臺北市政府都市發展局 函

主旨：有關升降機間與升降機道併同區劃及管道間維修門遮煙性能疑義1案，請查照轉知貴會會員。

內政部 函

主旨：關於升降機間及室內安全梯遮煙性能疑義1案，請查照。

圖 A

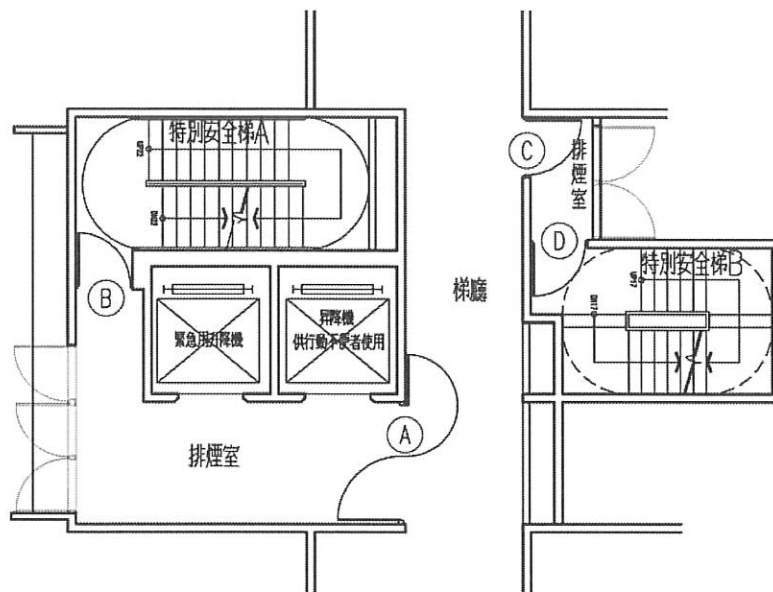
三、如升降機道之出入口開向緊急升降機之機間，因緊急升降機機間四週牆壁及出入口之防火性能同編第107條第1款業有明定，該款第4目並規定應設置排煙設備，故該升降機間出入口（如附件所示圖A之門A及門B，及圖B之門F）及升降機道出入口得免受第79條之2第1項及第2項限制。

五、至特別安全梯之構造同編第97條第1項第3款業有明定，自室內通陽臺或進入排煙室之出入口，或自陽臺或排煙室進入樓梯間之出入口，裝設之防火門（如附件所示圖A之門C及門D）均未規定遮煙性能。

圖 B

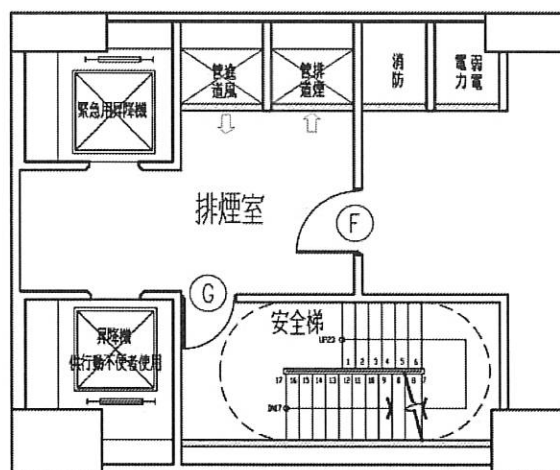
四、另本部93年8月16日台內營字第09300854220號函示「……如依規定僅需設置室內安全梯或戶外安全梯，並符合下列情形者，得經由緊急升降機之機間進入室內安全梯或戶外安全梯：（一）該機間之出入口除開向一座室內安全梯或戶外安全梯外，限設一處，且不得直接連接居室。（二）緊急升降機機間之排煙設備應符合各類場所消防安全設備設置標準第189條排煙室兼用之規定。（三）步行距離應計算至進入室內安全梯之防火門。（四）進入室內安全梯之防火門防火性能應符合同編第97條第1款第2目之規定。」緊急升降機間已設有排煙設備，故自緊急升降機機間進入之室內安全梯，其出入口之防火門（如附件所示圖B之門G）得免具遮煙性能。
